s e n päätös Hartolan pitäjän Kirkkolan kylästä
olevan talollisen Aarne Lepistön täällä tekemään
alempana lähemmin kerrottavaan sillan rakentamis-
koskevaan hakemukseen. Annettu Mikkelissä, läs-
ninkansliassa, 1 päivänä heinäkuuta 1950.

LAUSUNTO

KURJENLAHDEN YLITTÄVÄ MAAVALLI JA SILTA

VANHA

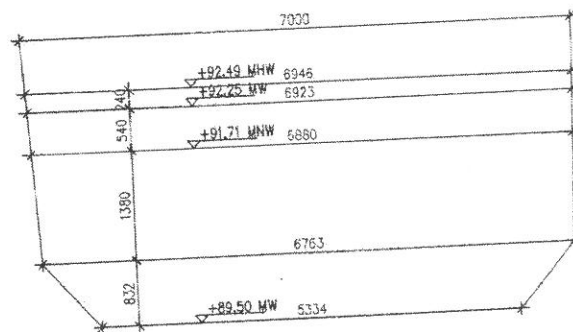
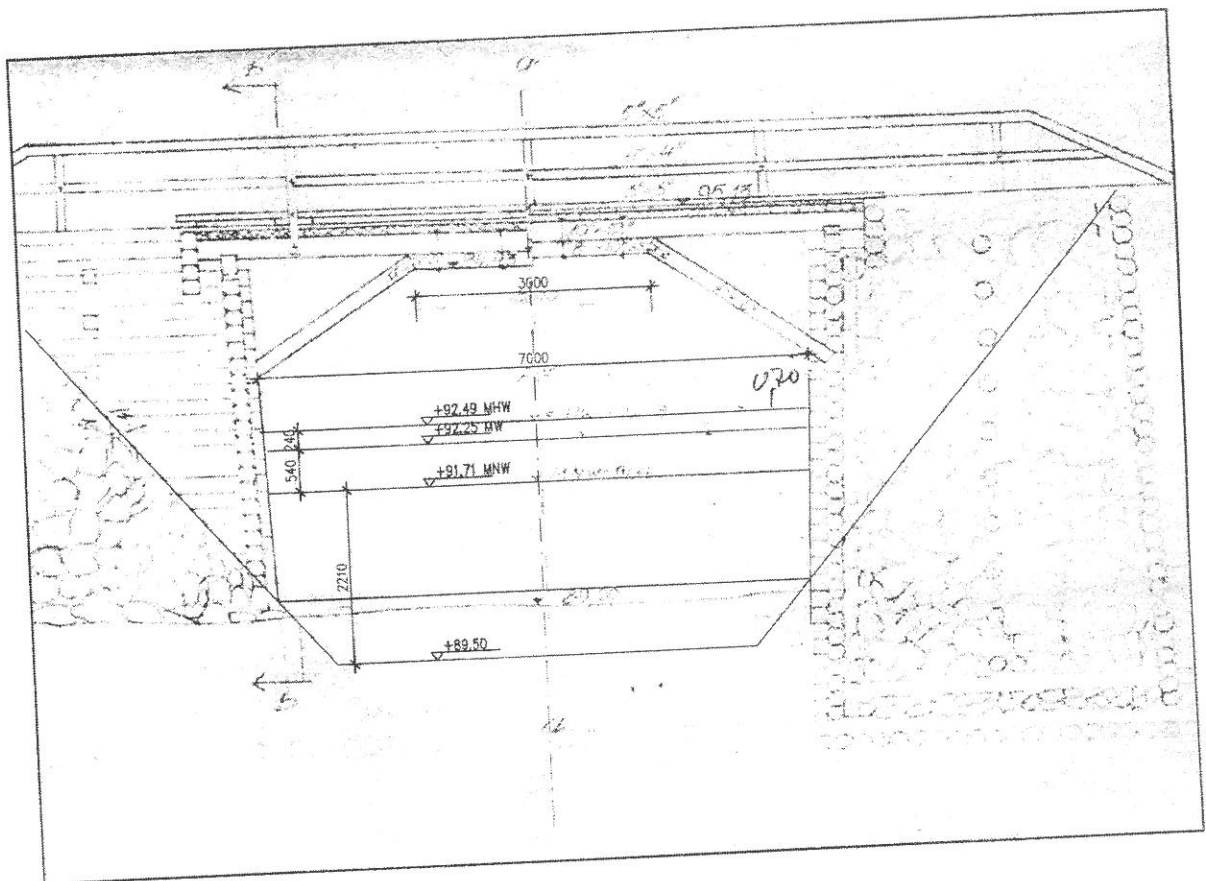
Liite J

Koordinaatti- ja korkeusjärj.		TM 35 N60	
Kunta:	Hartola	Kohde:	Onalintien silta
Kylä:	Onali	Asiakas:	Vesiensuojeluyhdistys
Maanmittauspalvelu		Piirros:	Pituusleikkaus?
Puttonen Oy		MK:	1:100/1:50
Piirtänyt: PPU		PVM:	2.11.2016

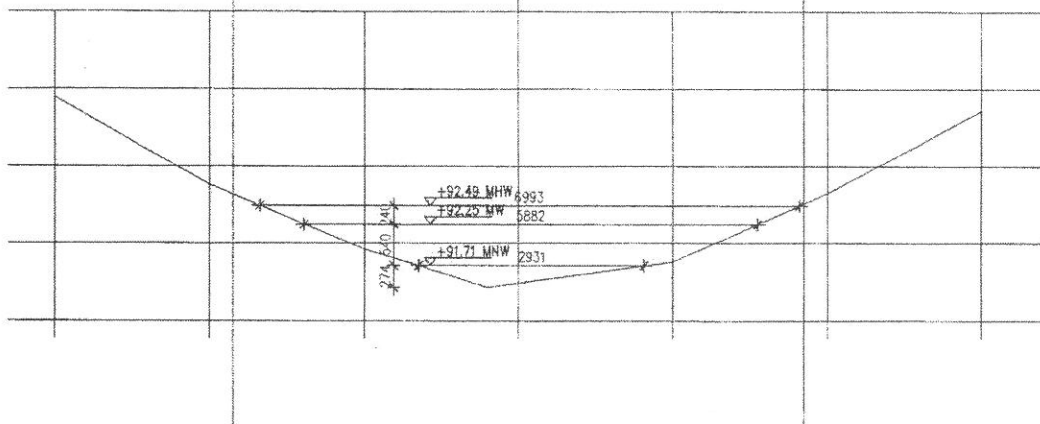
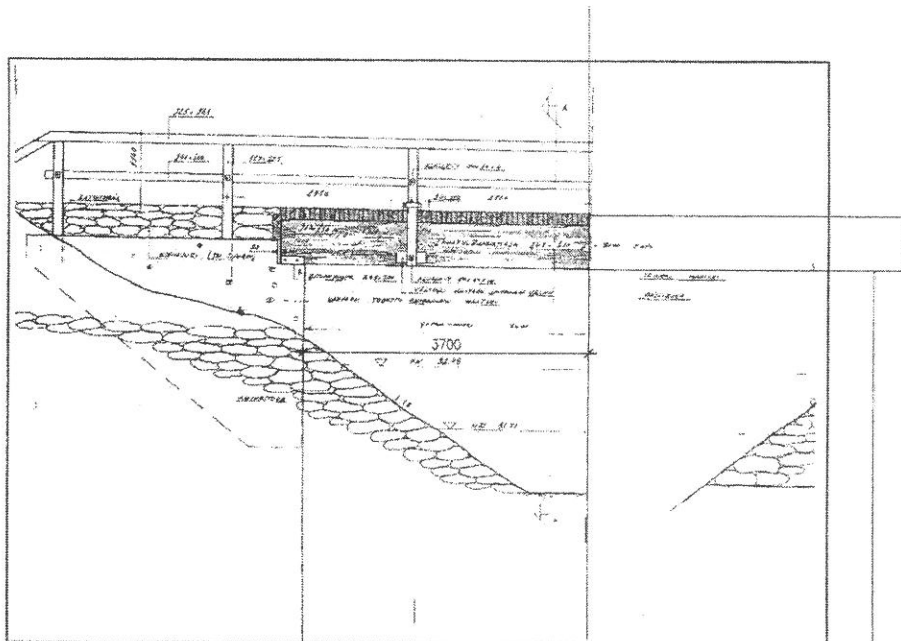
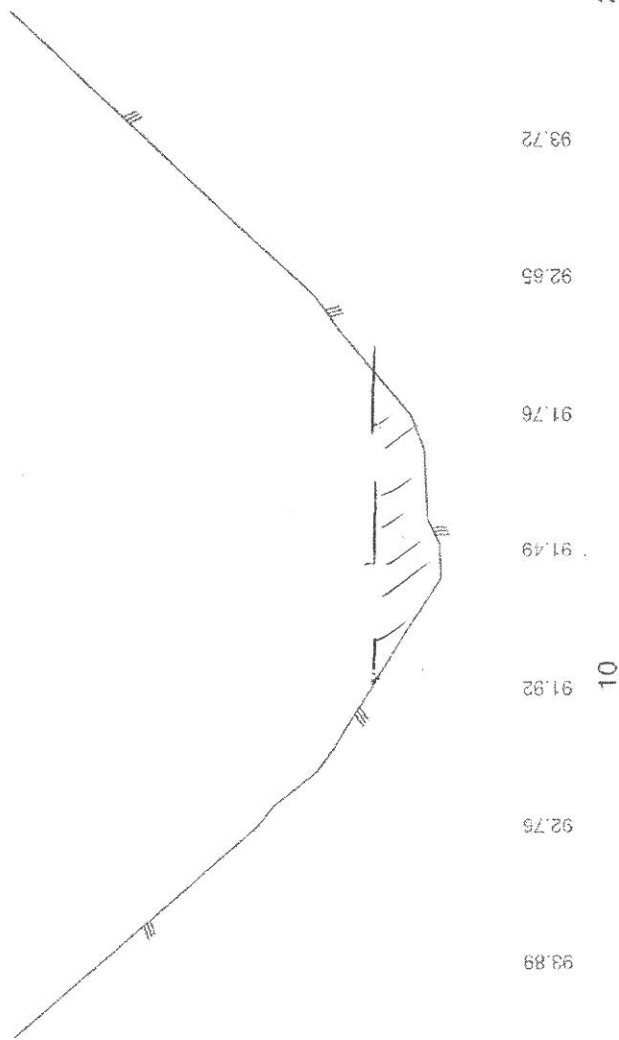
Nykyinen silta ja sen maavalli tulee purkaa, koska Vesilain mukaisen luvan yleiset ehdot eivät täyty (Vesilaki 27.5.2011/587, 3 luku 4§). Silta ja maavalli ovat aiheuttaneet vesialueenomistajille sekä mahdollisesti myös muille kiinteistön omistajille edunmenetystä sekä omaisuuden arvon alenemista. Nämä haitat on arvioitava ja kärsitty haitta korvattava, koska edes alueen palauttaminen luonnontilaan ei korvaa jo kärsittyjä haittoja.
